con la presente si inviano le Osservazioni contro il Progetto di un impianto eolico codice

procedura ID_VIP/ID_MATTIM: 12691 denominato "PITIGLIANO" ubicato nei comuni di Pitigliano (GR)

ID: Codice procedura (ID_VIP/ID_MATTM): 12691

“Progetto di un impianto eolico denominato “Pitigliano” ubicato nei comuni di Pitigliano (GR) e Sorano (GR) costituito da 20 (venti) aerogeneratori di potenza nominale 7,0 MW per un totale di 140,0 MW con relative opere connesse ed infrastrutture indispensabili”

Immagine 1. Vincoli ex art. 136 del CBC dal PIT della Regione Toscana e zona approssimativa dove è progettato l'impianto industriale.

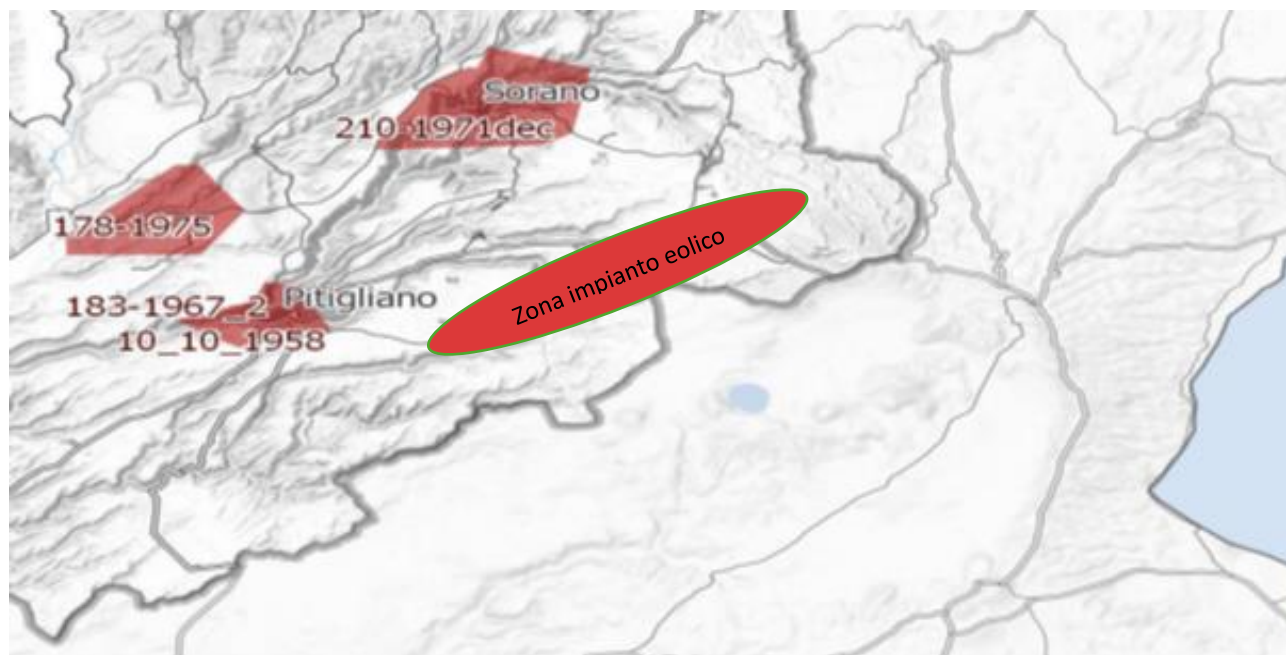
Al contrario si evidenzia che l'impianto eolico industriale citato non solo ricadrebbe con tutti e 20 gli aerogeneratori all'interno delle fasce di rispetto di 3 km di due vincoli paesaggistici di notevole interesse pubblico esistenti nella Regione Lazio e con una parte di essi nel vincolo paesaggistico del Centro abitato di Sorano (GR) quindi in aree non idonee all'installazione di impianti di energia rinnovabile. Addirittura, alcuni aerogeneratori sarebbero ubicati a poche centinaia di metri dai perimetri dei due vincoli paesaggistici laziali ex art 136 del CBC.

Inoltre, come sostiene la Proponente parte dell'impianto si verrebbe a trovare a 3,5 km dal centro abitato di Sorano. Infatti, tre degli aerogeneratori WTG 08, 09, 10 sono addirittura all'interno delle fasce di rispetto dei 3 km del suo vincolo paesaggistico di notevole interesse pubblico ex art 136 del CBC. Si evidenzia che così si crea

un'ulteriore incompatibilità con la tutela del Paesaggio.

Immagine 3. Cumulo di una parte di impianti eolici, fotovoltaici e geotermici industriali in progettazione ed esistenti intorno all’eolico industriale “Pitigliano”.

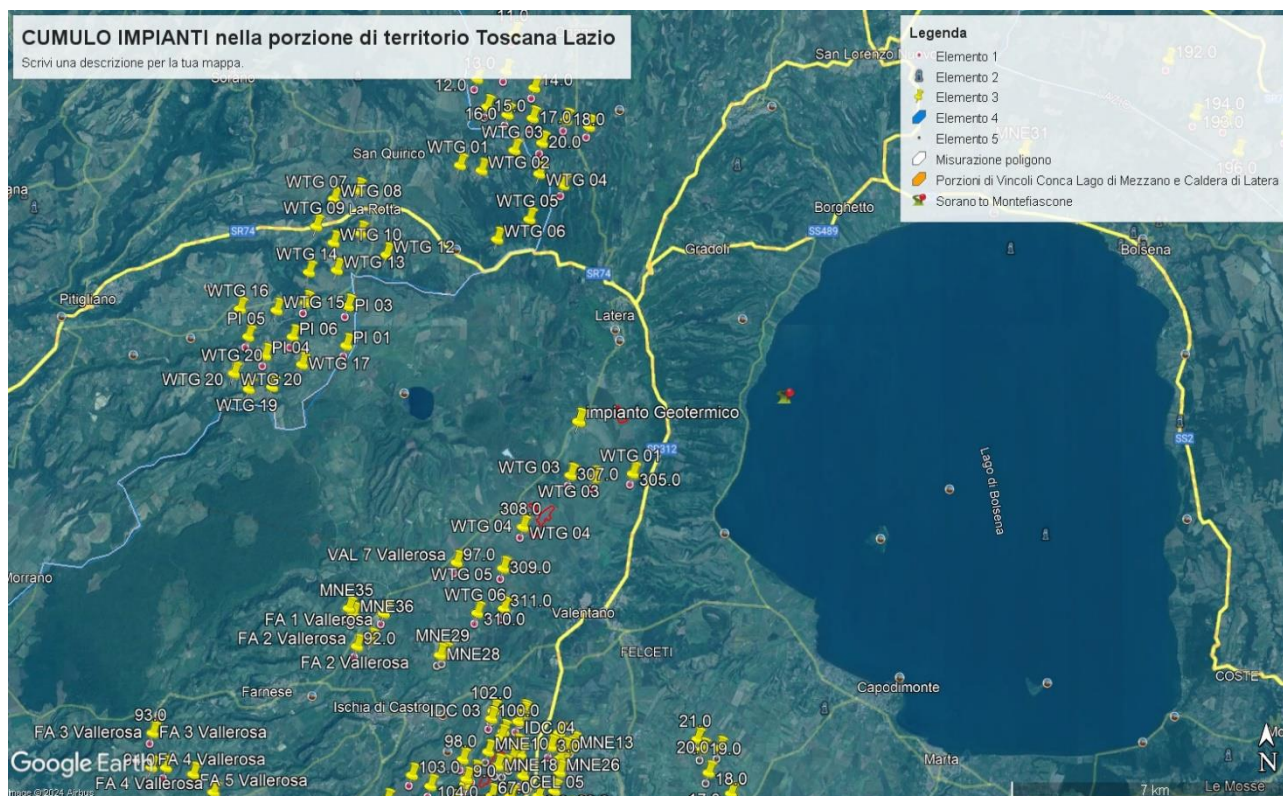
Beni Culturali “*Ambito paesaggistico, geologico e geomorfologico dell’orlo della caldera di Latera ...*” Non vengono nemmeno citati gli impianti eolici in progetto al MASE, il “Rempillo” (6 aerogeneratori) e un altro in verifica amministrativa di 14 aerogeneratori e 72, 6 MW. Ad oggi nei territori di Pitigliano, Sorano e in quello limitrofo potenzialmente potrebbero essere insediati 40 aerogeneratori alti 200 metri e larghi 170. Ma la proponente non cita neanche altri impianti che creerebbero il cumulo e quindi maggiore impatto. Infatti, sul territorio della “Città del Tufo” (Sorano e Pitigliano) impatterebbero anche l’impianto eolico “Montarzo” di Onano con 13 aerogeneratori con le dimensioni ricordate, l’altro eolico industriale nel territorio di Valentano con sette aerogeneratori (stesse dimensioni), gli impianti di Farnese con un minieolico di 3 Torri alte 60 metri già installate in località Poggio del Crognolo e l’impianto eolico industriale “Vallerosa” (7 aerogeneratori alti 200 metri e larghi 158 metri) in procedura VIA presso la Regione Lazio. Inoltre, altri impianti del minieolico già presenti a Valentano, Cellere e Piansano e due progetti eolici industriali con le stesse dimensioni (200 m x 170 m) nel Comune di Ischia di Castro. La valutazione del cumulo non prende neanche in considerazione gli impianti industriali di fotovoltaico e agrivoltaico in progetto a Farnese, Valentano, Ischia di Castro, Cellere. L’impianto geotermico in procedura Via al MASE, progettato nella Caldera di Latera. Quindi è stata effettuata una valutazione del potenziale impatto cumulativo non veritiera a dispetto di quanto affermato dalla proponente che sostiene di aver preso in considerazione uno spazio di 10 km intorno al suo impianto per gli impatti che si creerebbero.

Riguardo al cumulo degli impianti FER, le mappe prodotte dalla proponente riguardano, come già evidenziato, soltanto una parte molto piccola degli impianti FER dell'area intermedia e vasta e in particolare di quelli eolici che contribuiscono a creare un notevole cumulo e la saturazione del territorio tosco laziale. Riguardo al cumulo dei soli impianti eolici si riporta la mappa dell'intervisibilità degli impianti eolici elaborata dall'Associazione nazionale “Amici della Terra”.

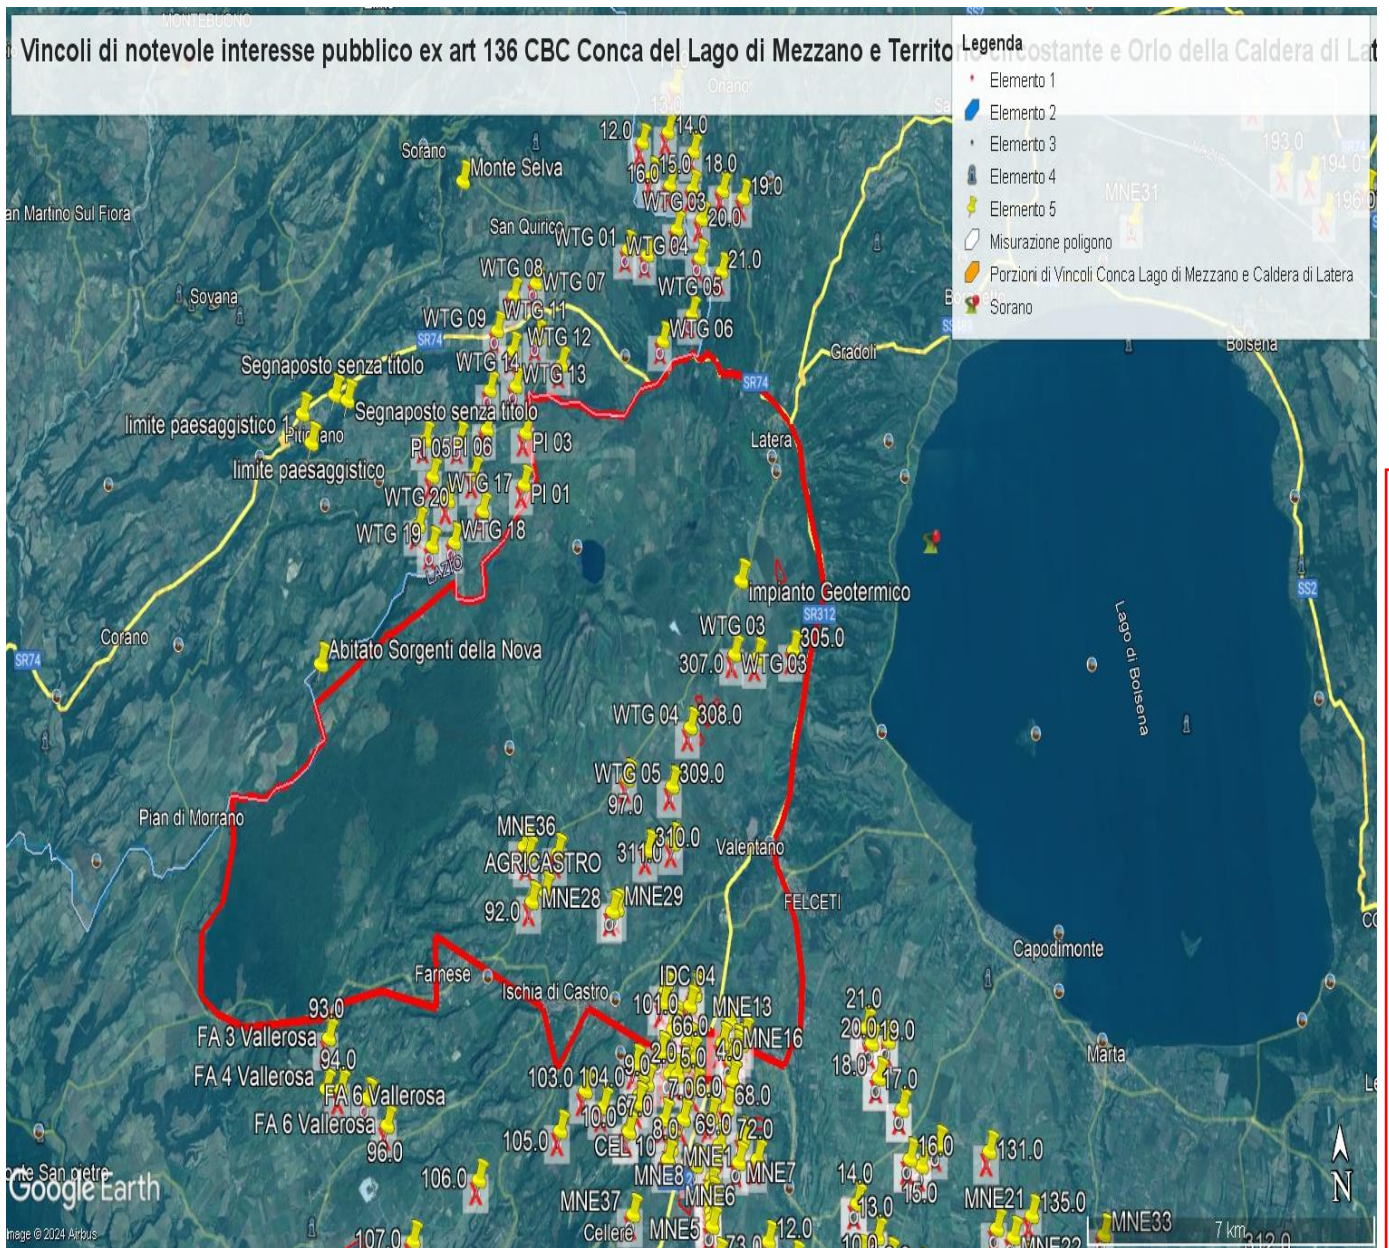
e schiantandosi cadrebbe direttamente sulla strada regionale e un'altra la WGT 09 a 235 metri dalla stessa facilmente raggiungibile dai pezzi creati in un eventuale schianto e anche la WGT 08 a 310 metri sempre in zona di relativo pericolo. Le pale WGT 10, 12 e 13 si trovano invece a 60 – 70 metri da una strada sterrata che collega abitazioni e strutture agricole mentre la WGT 14 a poco più di 200 metri. La pala WTG 16 si trova a 320 metri dalla Strada Provinciale Pantano ed a soli 100 da una strada sterrata che collega abitazioni e strutture agricole. La WTG 20 si trova a soli 160 metri da una strada sterrata che collega due Agriturismi. Anche queste costituisce un pericolo per l'incolumità delle persone e degli animali in caso di schianto o di rottura di parti dell'aerogeneratore. E' noto che possono verificarsi rotture della lama in rotazione o di pezzi della stessa e a volte anche crolli dell'intero aerogeneratore o spezzamento (meglio *rottura*) della torre a causa di incendi o eventi atmosferici estremi sempre più frequenti anche nei nostri territori. Uno dei principali eventi che comporta la rottura della lama è rappresentato dalla fulminazione atmosferica anche se le lame sono idoneamente protette contro questi fenomeni mediante ricettori metallici disposti alle estremità delle lame ed idoneamente collegati a terra. Nel caso di rottura accidentale di un elemento rotante a seguito di distacco, attraverso le leggi della balistica classica è possibile determinare le probabili traiettorie dell'elemento. Infatti, nota la velocità di rotazione e le caratteristiche geometriche, si può procedere all'applicazione delle leggi della fisica per giungere ad una stima esatta delle traiettorie. Purtroppo, la stima è chiaramente semplificata vista la complessità del problema e le molte variabili che entrano nel calcolo, soprattutto per ciò che riguarda le azioni aerodinamiche di portanza, resistenza e momento aerodinamico di difficile definizione soprattutto in caso di frammenti irregolari e di geometrie incognite. In letteratura esistono degli studi condotti relativamente a questa specifica tematica. Uno dei riferimenti è rappresentato dallo studio condotto dalla società Vestas Wind System: "Vestas V80 – Blade Trow calculation under normal operationing

conditions (2001)”. Detto studio riporta la stima della traiettoria di una pala eolica in condizioni di normale funzionamento sia per la pala intera che per eventuali frammenti. Lo studio ipotizza che, in assenza di forze aerodinamiche, la massima gittata si ottiene quando la pala si distacca dal rotore con un angolo di 135° azimut, considerando quale unica forza inerziale quella di gravità con approccio quindi conservativo e a vantaggio di sicurezza. Viene quindi calcolato il tempo di volo considerando la velocità verticale iniziale applicata al centro di gravità. Nota la durata di volo e conoscendo le componenti orizzontali e verticali della velocità è possibile definire la traiettoria dell'elemento distaccatosi. Le conclusioni dello studio analitico del fenomeno, **basato su grossolane approssimazioni anche dichiarate**, ha dimostrato che è opportuno evitare la presenza di ricettori sensibili al probabile distacco di organi rotanti nella circonferenza di raggio 85 m dall'asse dell'aerogeneratore. A pag 7 del Documento prodotto dalla proponente “ Relazione gittata” a pag 7 si afferma *“Nella definizione del Layout del Parco di Pitigliano-Sorano in un intorno di ampiezza pari a 212,04 m che rappresenta il valore di gittata reale stimato non ricade nessun punto sensibile”*. Questo valore della gittata massima oltre a non essere assolutamente condivisibile e non realistico in quanto addirittura di poco superiore all'altezza della pala non è neanche veritiero perché abbiamo visto che la S.R 174 maremmana sarebbe interessata dal crollo della pala WGT 07 e altre strade provinciali e secondarie sarebbero interessate dalla vicinanza di altri aerogeneratori sopra meglio individuati.

Infatti, il fenomeno della gittata massima è molto più complesso da stimare analiticamente, per questo si rimanda all'esperienza dei costruttori più esperti i quali indicano detto fenomeno come molto raro con una variabilità di ritrovamenti dei frammenti a distanze molto varie, in relazione ai numerosi fattori che possono condizionare l'evento, l'orografia, la velocità del vento, la direzione, le azioni aerodinamiche di portanza che potrebbero spingere a centinaia di metri frammenti di elementi rotanti, come purtroppo avvenuto già in

passato. Il rischio è elevato sia per gli abitanti che si trovano entro i 500 metri lineari sia per gli agricoltori che si troveranno a coltivare i suoli sottesi dall'impianto o nelle attività di ricezione legate agli agriturismi sia per i veicoli che si troveranno a transitare sulle strade regionali, provinciali, comunali o vicinali citate. Per questo ulteriore motivo legato all'incolumità delle persone e degli animali chiediamo che venga espresso parere contrario alla realizzazione dell'impianto eolico "Pitigliano".

IMMAGINE n. 3 Impianto eolico industriale “Pitigliano” e distanze aerogeneratori dai Vincolo “Orlo della Caldera di Latera.

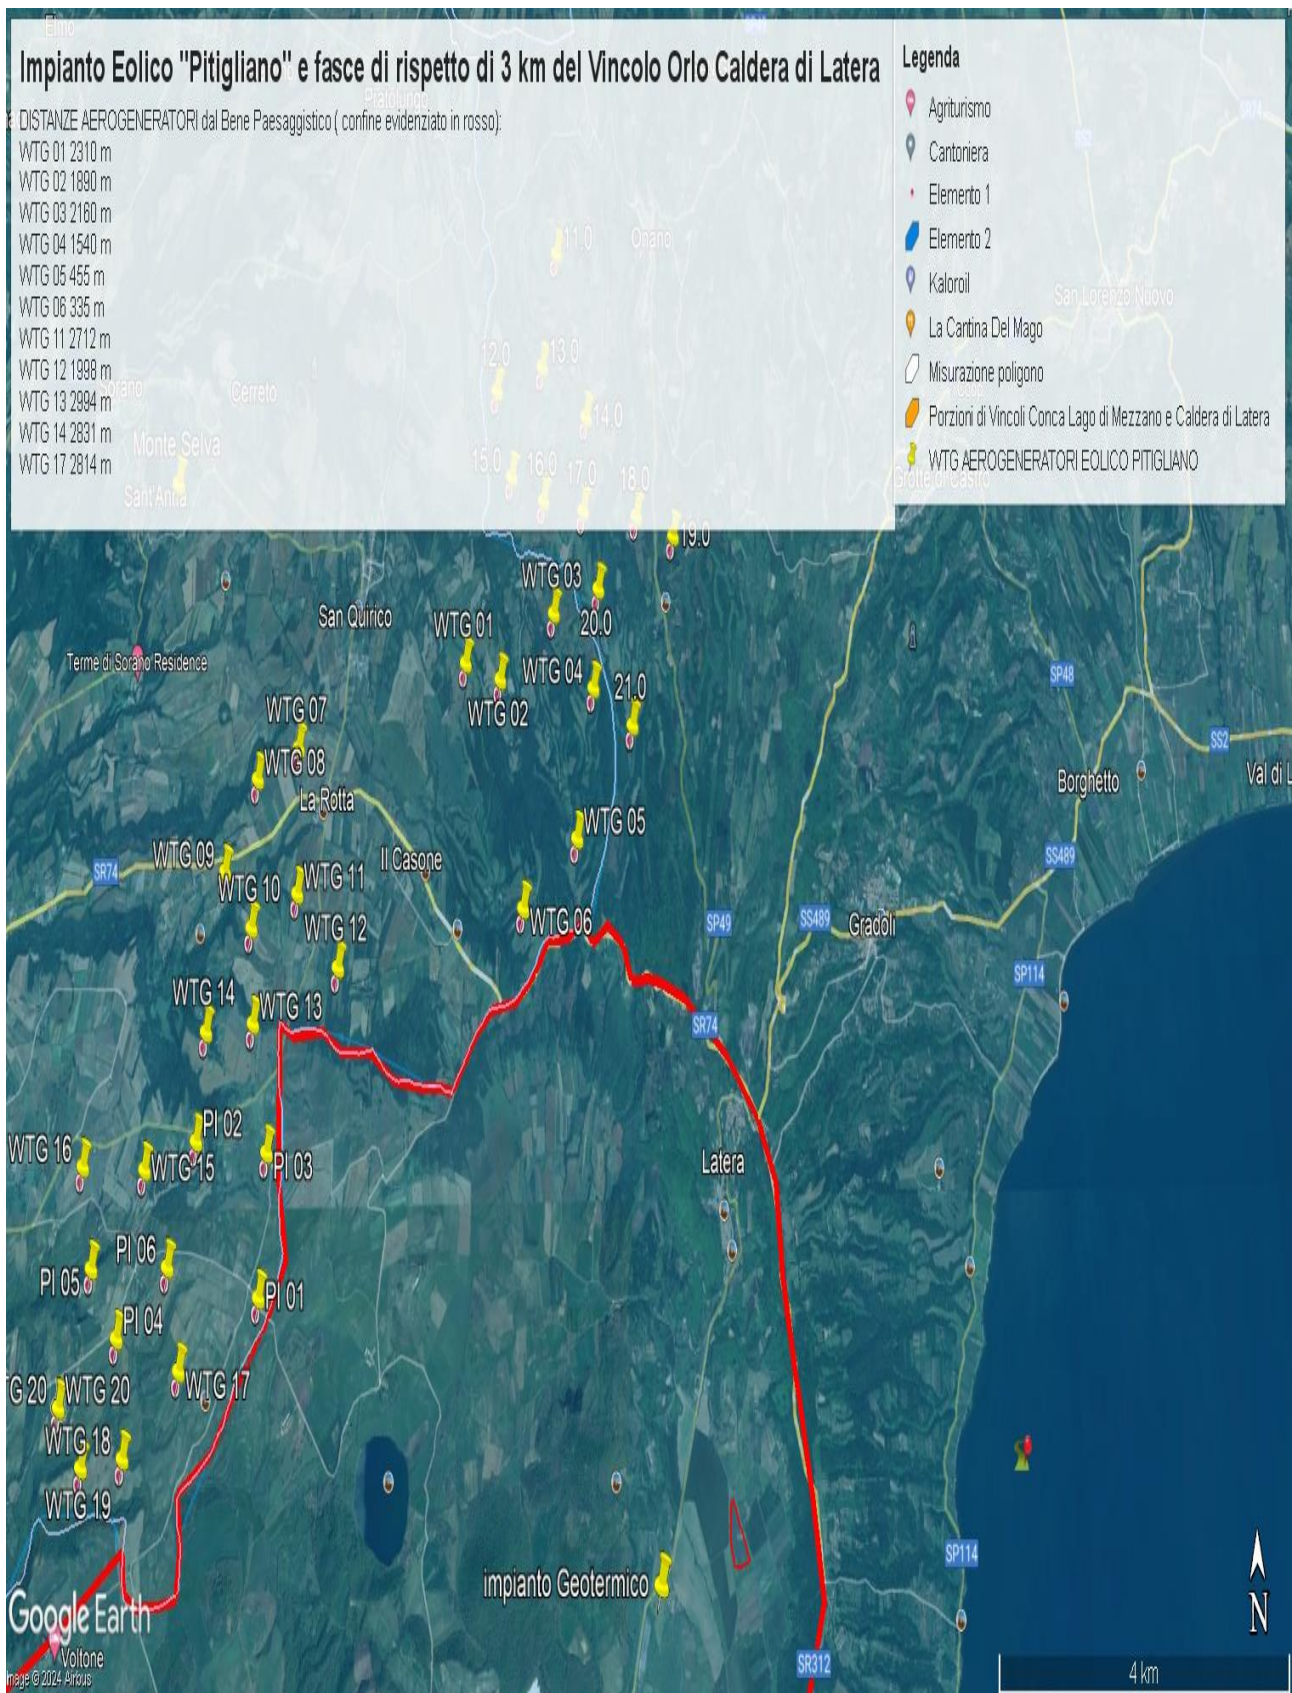
Come è illustrato nell'immagine si ribadisce che l'impianto industriale "Pitigliano" ricade completamente all'interno delle fasce di rispetto dei due vincoli di notevole

interesse pubblico e lambisce quelle di un terzo vincolo e quindi come affermato dal Consiglio di Stato nelle sentenze citate, l'impianto è insediato in area non idonea ai sensi dell'art. 20 comma 8 lettera c quater del D.Lgs. n. 199/2021 e ss.mm.ii al contrario di quanto sostiene la proponente.
